改善箇所説明図

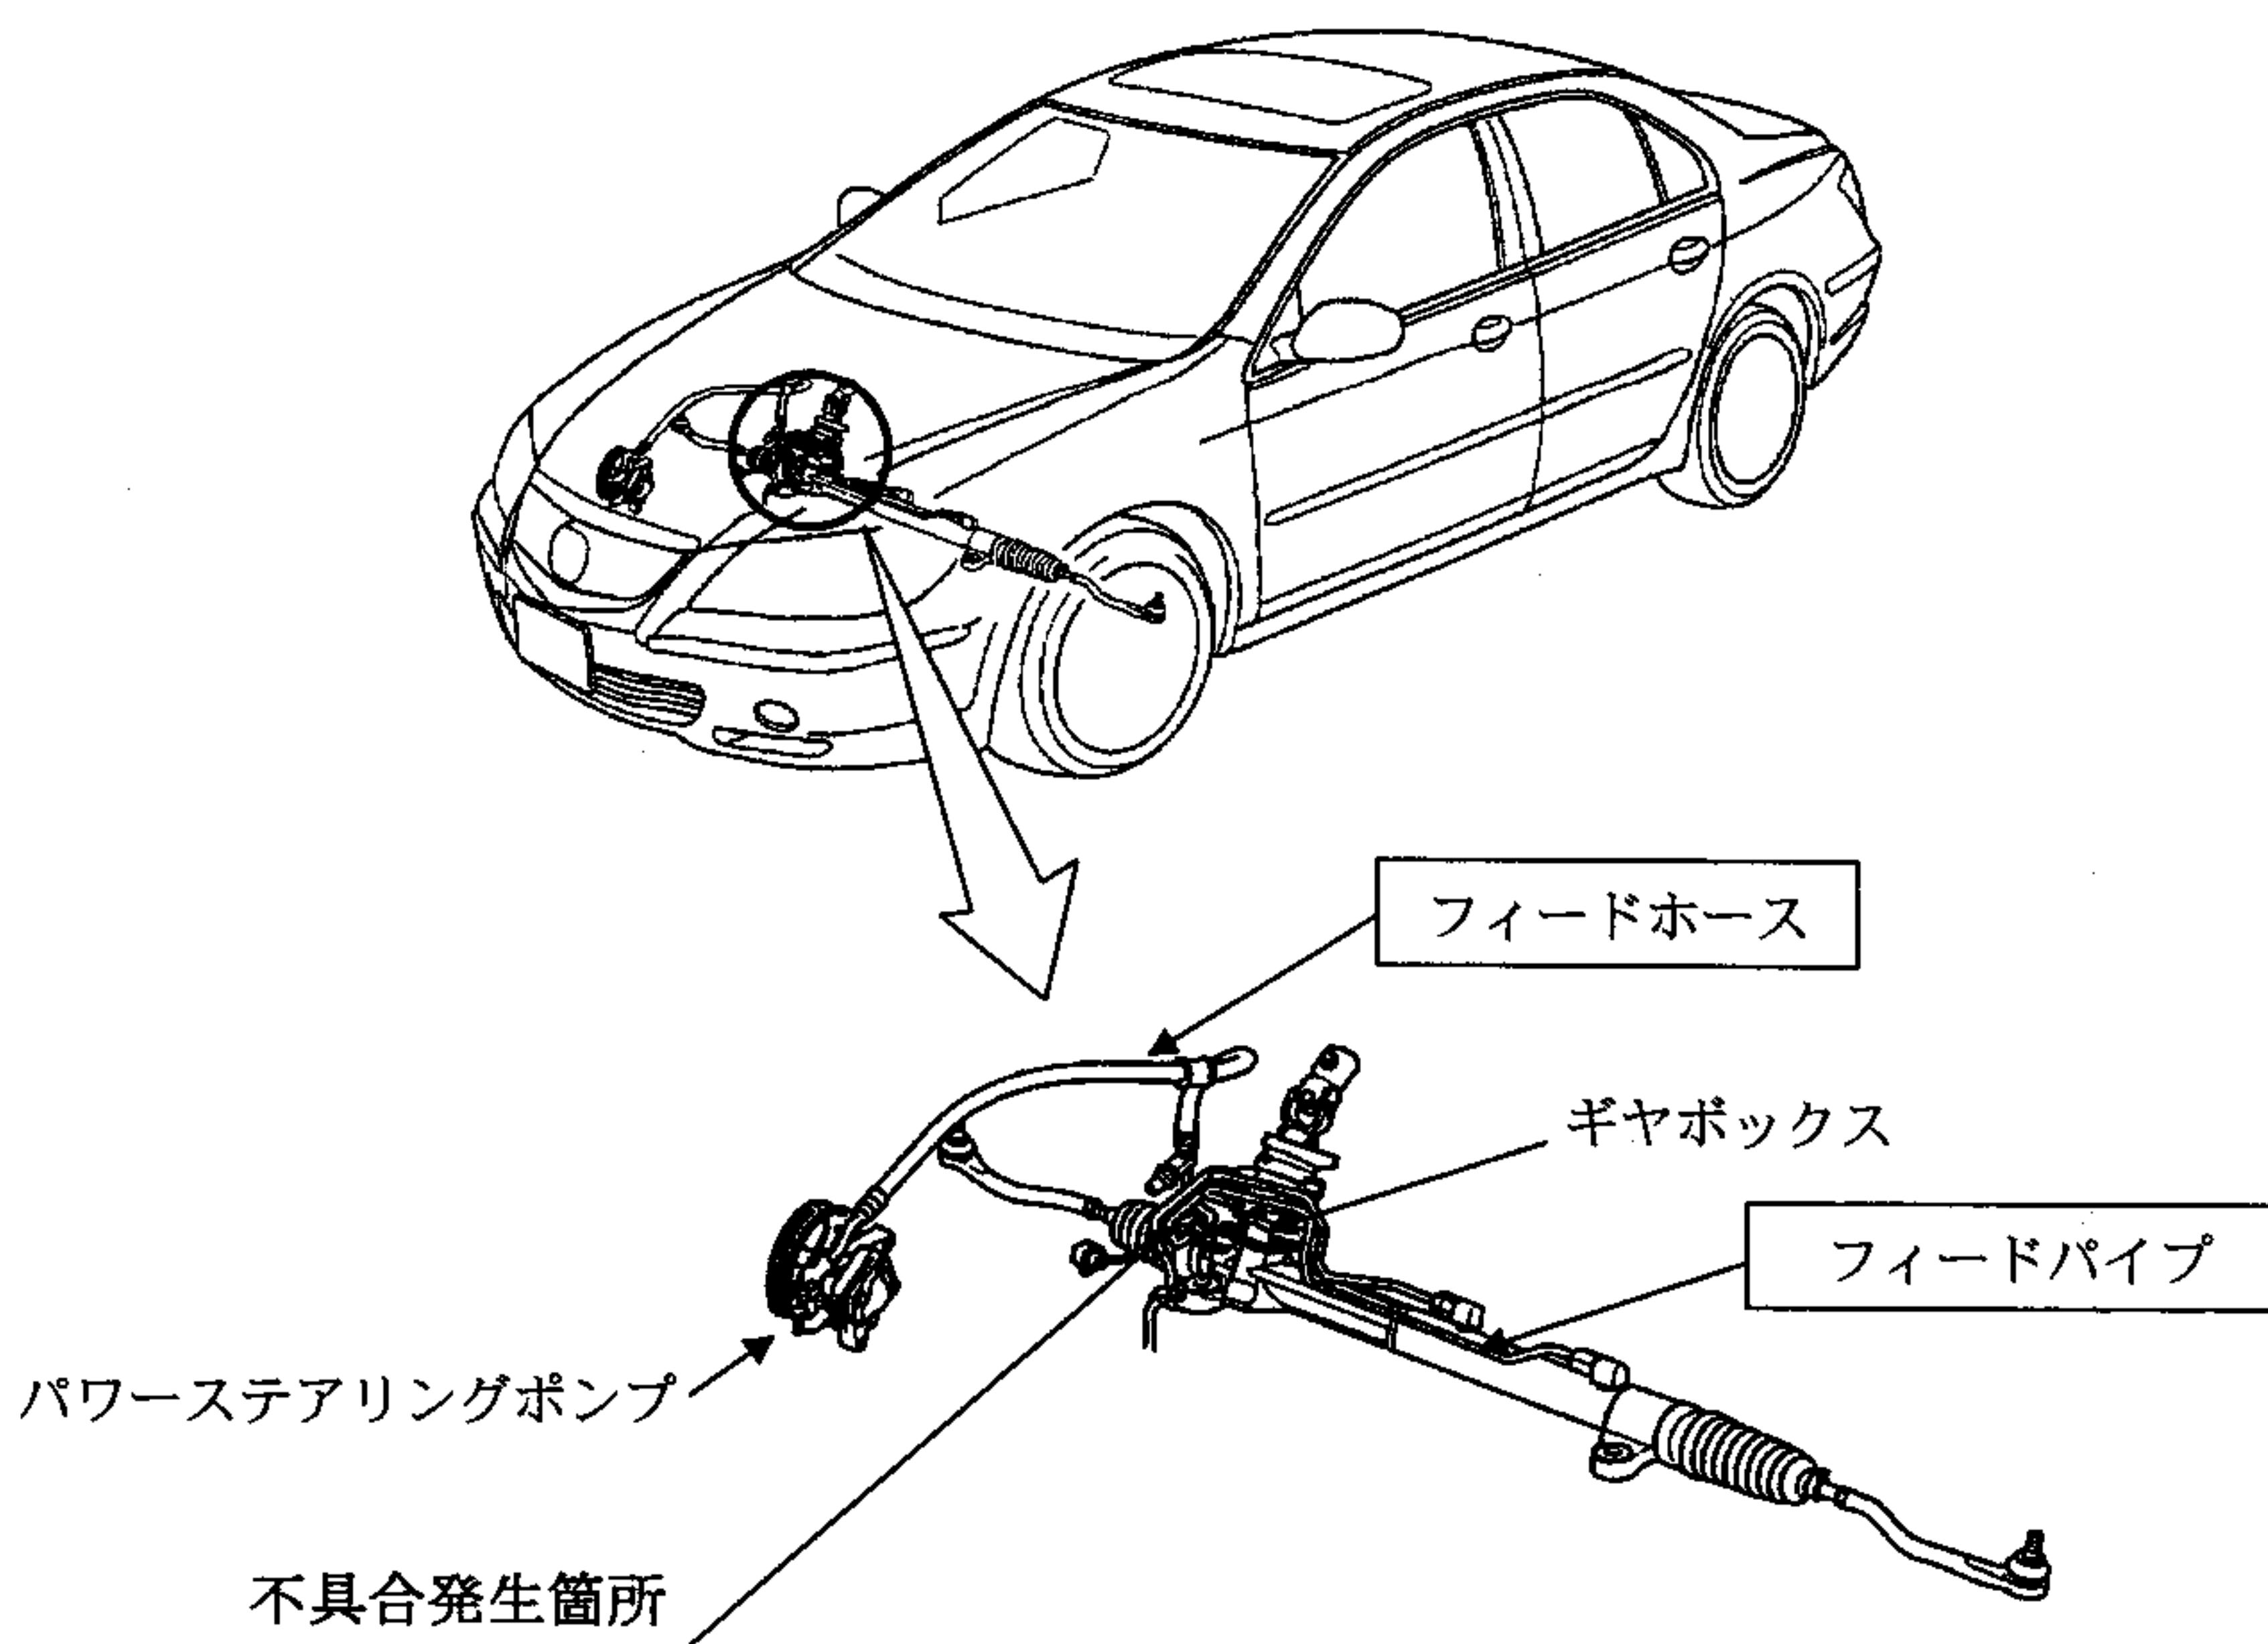
油圧式パワーステアリングの配管（フィードホース）の長さが不適切なため、ハンドルを最大に切った状態から素早く戻すと油路を切り替えるバルブで油圧が急激に変動し、パイプ類が共振して異音が発生するものがある。そのため、そのまま使用を続けると、共振した際の振動でギヤボックスのフィードパイプに亀裂が生じ、パワーステアリングオイルが漏れてハンドルの操作力が増大するおそれがある。

全車両、フィードホースを対策品と交換すると共に、ギヤボックスのフィードパイプを新品と交換する。

改善前	改善後
フィードホース	フィードホース
